**Zienswijzen op ontwerpbesluit 'Evaluatieboring A9a Nobian
Zuidwending gemeente Veendam'**

Datum : 24 oktober 2024
Documentnr. : 2024-137130
Dossiernummer : K70265
Behandeld door :
Telefoonnr. :
Antwoord op : -
Bijlage : -
Onderwerp : **Zienswijze ontwerpbesluit omgevingsvergunning
evaluatieboring A11 (zaaknummer: V-58183) en zienswijze
ontwerpbesluit omgevingsvergunning evaluatieboring A9
(zaaknummer V-58184)**

Evaluatieboring A9

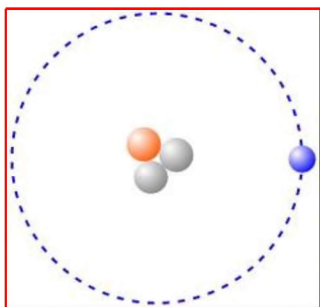
Voor wat betreft de landschappelijke inpassing van de voorgenomen locatie A9 is het van belang om te weten wat er op termijn met de aangrenzende locatie A8 (bestaande zoutwinlocatie) gaat gebeuren. Beide locaties liggen landschappelijk gezien vrijwel tegen elkaar aan. Uit overleg is naar voren gekomen dat bij een positieve evaluatieboring op locatie A11 de locatie A8 op termijn wordt ontmanteld. Voor de landschappelijke inpassing van locatie A9 is het belangrijk dat de locatie A8 op termijn ook daadwerkelijk wordt ontmanteld, met inbegrip van alle verhardingen, hekwerken etc., en dat deze locatie wordt teruggebracht naar de oorspronkelijke toestand. Wij verzoeken u hierover duidelijkheid te geven.
